INFORME DE VISITA DE CONTROL
N° 041-2023-OCI/0406-SVC

**“RECEPCIÓN Y CONFORMIDAD DE 10 COMPACTADORAS
PARA RECOLECCIÓN DE RESIDUOS SÓLIDOS EN LA
MUNICIPALIDAD PROVINCIAL DE ICA, ADQUIRIDAS
MEDIANTE LA AS SM-51-2022-CS-MPI
2DA. CONVOCATORIA”**

**PERÍODO DE EVALUACIÓN:
DEL 29 DE MAYO AL 13 DE JUNIO DE 2023**

Imagen n.º 1

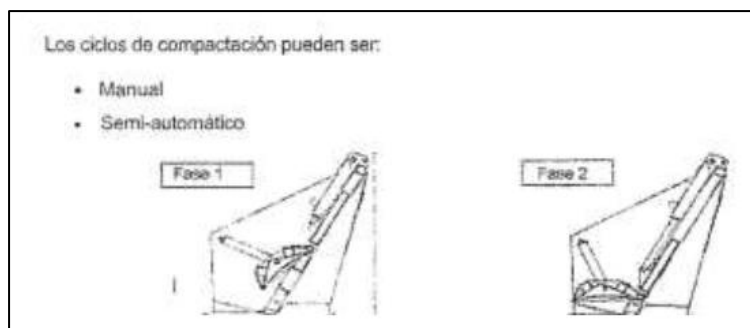
En las especificaciones técnicas se solicita que el comando del sistema de compactación sea manual con palancas u otro accesorio como mínimo. Asimismo, en las mejoras a las especificaciones se otorgaron cinco (5) puntos adicionales si el comando del sistema de compactación es dual (automático y manual).

Sobre el particular, el postor ganador de la Buena Pro indicó en su oferta que la caja compactadora cumplía con tener un comando de sistema de compactación dual (automático y manual), con lo cual se hizo acreedor a los puntos adicionales otorgados por dicha mejora; sin embargo, de la revisión del “Manual del propietario del compactador de basura marca RMB-TURO”³ se observa que el sistema de compactación puede ser accionado de manera semiautomática o manual, lo cual contradice lo indicado por el contratista, lo antes expuesto se muestra a continuación:

Asimismo, durante la inspección realizada se verificó la existencia de dos (2) palancas para el accionamiento del sistema de compactación (una para el accionamiento de la placa de arrastre y la otra para accionar la placa de compactación), asimismo, se solicitó al operador de la compactadora que accione el sistema a fin de poder identificar el tipo de comando que se tiene.

En primer lugar, al accionar cada palanca por separado se ejecutaba de manera individual cada paso del sistema de ciclo de compactación (en total cuatro (4) pasos). Luego, cuando se accionaban ambas palancas en un sentido, se ejecutaban los dos primeros pasos del ciclo de compactación y al mover nuevamente las dos palancas en el sentido contrario se completaba el ciclo.

Cabe mencionar que, el procedimiento seguido por el operador de la caja compactadora es igual al descrito en el “Manual del propietario del compactador de basura marca RMB-TURO” y fue supervisado por el ingeniero mecánico especialista a cargo de la recepción. Por ello se puede inferir que, de acuerdo a lo indicado en el manual y las pruebas realizadas, el sistema de compactación es manual y semiautomático⁴.

Imagen n.º 6
Esquema de un cilindro hidráulico

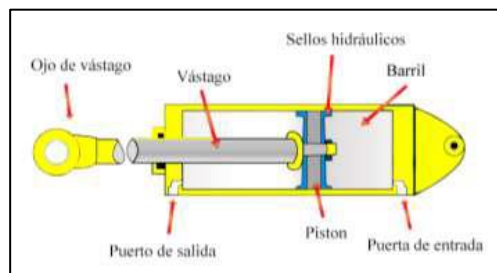
En las especificaciones técnicas se indica textualmente que los cilindros para el levantamiento del tailgate deben ser “de simple efecto mínimo de 3””, a lo cual el contratista entregó compactadoras con cilindros hidráulicos de simple efectos de 4” de diámetro exterior para el levantamiento de la cola.

Sobre el particular, es importante identificar los componentes principales de un cilindro hidráulico, los mismos que son: el barril (o cilindro propiamente dicho), el pistón y el vástago cada uno de los cuales tiene dimensiones características: diámetro exterior e interior para el barril, diámetro exterior para el pistón y diámetro nominal para el vástago. Es así que, la Entidad solicita que los cilindros hidráulicos deben ser “de simple efecto mínimo de 3””, pero no indica a que dimensión hace referencia por lo cual se podría inferir que el menor de los diámetros característicos del cilindro hidráulico (diámetro nominal del vástago) debe ser mayor a 3”. Lo antes expuesto se grafica a continuación:

Es así que, de acuerdo a la verificación realizada en la visita técnica de los días 12 y 13 de junio se pudo observar que el cilindro hidráulico entregado a la Entidad tiene un diámetro exterior del barril de 4” y un vástago con 2” de diámetro; siendo así, interpretando el requerimiento de la Entidad, se podría concluir que el postor no habría cumplido con la condición de que el cilindro hidráulico debe ser “de simple efecto mínimo de 3”” pues el menor diámetro de los cilindros hidráulicos instalados es igual a 2”.

Dos cilindros para levantamiento del tailgate: De simple efecto, mínimo de 3”.

Imagen n.º 8
Detalle de plazos y condiciones estipulados en los certificados de garantías entregados por el contratista

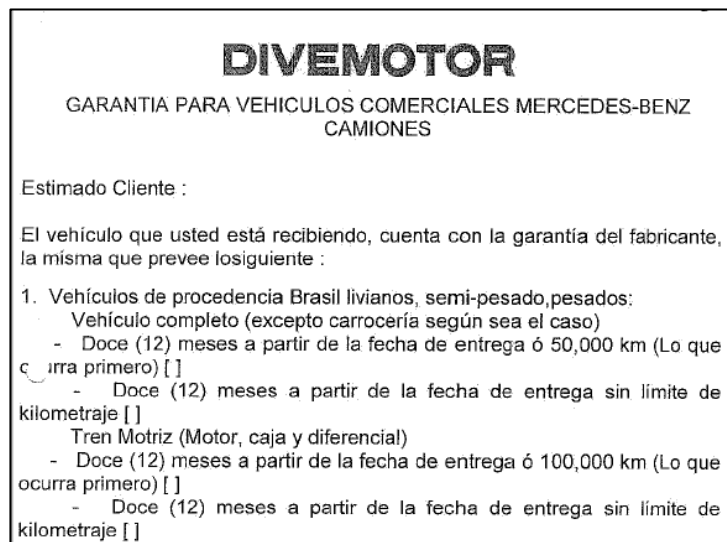
No obstante, de la revisión de las citadas se observa que las pólizas proveen una garantía del fabricante a vehículos de procedencia Brasil livianos, semipesados y pesados completos, excepto carrocería, brindando además plazos menores y condiciones distintas a las ofertadas tal como se muestra en la siguiente imagen:

Adicionalmente, se advierten ciertas situaciones que originarían la pérdida de dicha garantía, como por ejemplo:

- 3 *Alteración o modificación de cualquier pieza, incluyendo entre otras, modificación de la potencia o del modelo, manipulación indebida del cuenta kms o del contador de horas de servicio (según sea el caso), de modo tal que ya no sea posible comprobar el kilometraje o las horas de servicio totales efectivas.*
- [...]
- 9 *La presente garantía cubre los casos de acción de fábrica o recambio de piezas dispuestas por el fabricante, de conformidad con las condiciones que éste disponga".*

En ese sentido, se advierte que las garantías comerciales y técnicas presentadas por el contratista no cumplen con las especificaciones técnicas requeridas por la Entidad, las cuales exigían una cobertura integral, sin límites de kilometrajes ni horas de uso, tanto para el chasis como para la caja compactadora.

La garantía será de 12 meses como mínimo para la unidad integral. Sin límite de kilometraje para el chasis y sin límite de horas para la caja compactadora.
